TITLE
N50 CABLE PS LMR240

A4 | DWG NO. CN02806-7/1 | REVISION 2 | SHEET 1 of 1

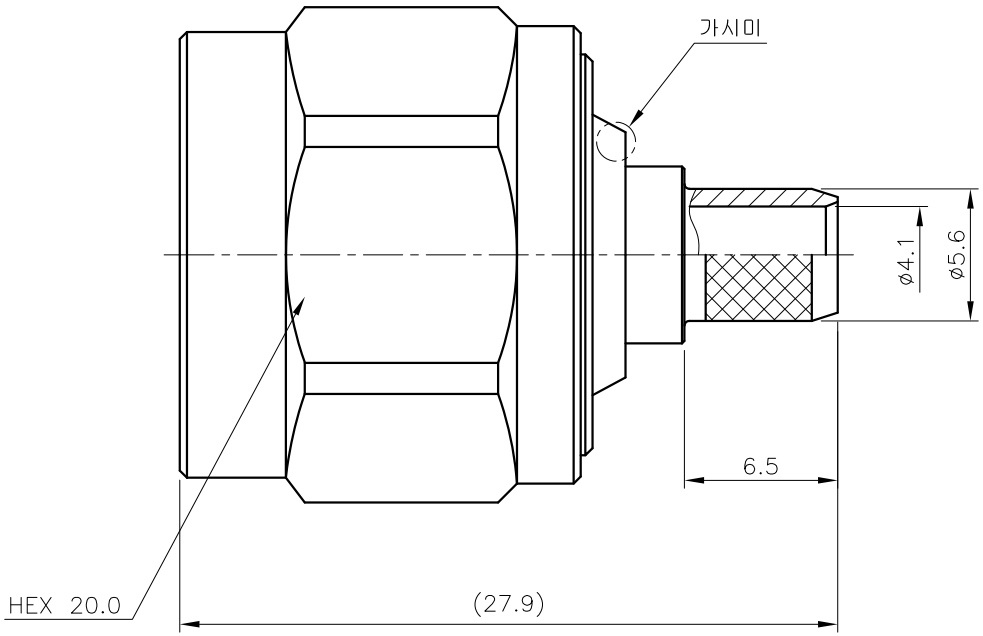
REV	DESCRIPTION	DRAWN	APPR	DATE
IR	Initial Registration	I.C.KIM	J.H.YOUN	2012.02.03.
1	내부 방수 가스켓 추가	I.C.KIM		2020.05.13.
2	특성 튀는 현상 발생, BODY-B 억지끼움 외경 널링 변경	S.H.KIM		2023.06.22.
